GR-50 GUITAR SYNTHESIZER

SERVICE NOTES

CHANGE INFORMATION (変更案内)

pcb 2292364300 to pcb 2292364301 (Assy 7922912000 to Assy 7922912001)

Prior to SN Z982600

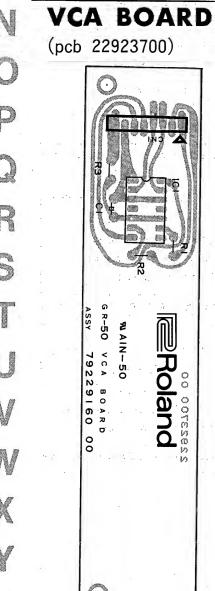
Replacement Main board includes VCA Board. Refer to "PARTS LIST" for details. 補修用メイン基板は、VCA基板を含みます。詳細は「パーツリスト」参照の事。

PCB pattern cut and resistor added (the foil side of IC44, IC49 and IC54) IC44、IC49、IC54裏、パターンカット、抵抗半田付け

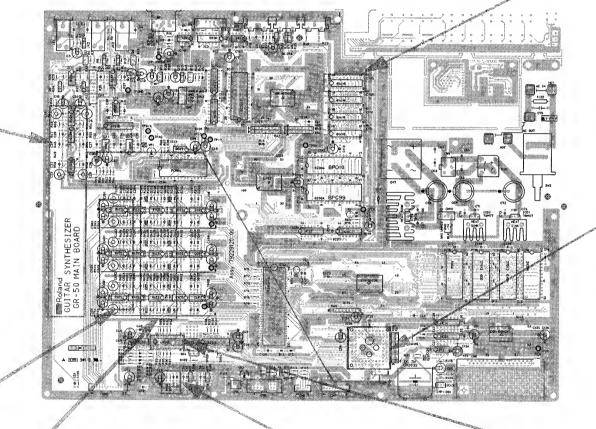
Reason: To accommodate the following modification.

(VCA Board, surface mounting parts, PCB pattern cut etc.)

Regarding Main Boards (Assy 7922912000): The following modification (pcb pattern cut, jamper, surface mounting parts) has been taken.

●(R201,R301,R401,R501,R601,R701 = 27kΩ) の場合

●(R201,R301,R401,R501,R601,R701 = 18kΩ)の場合 No modification (パターンカット、抵抗裏付けは無し)
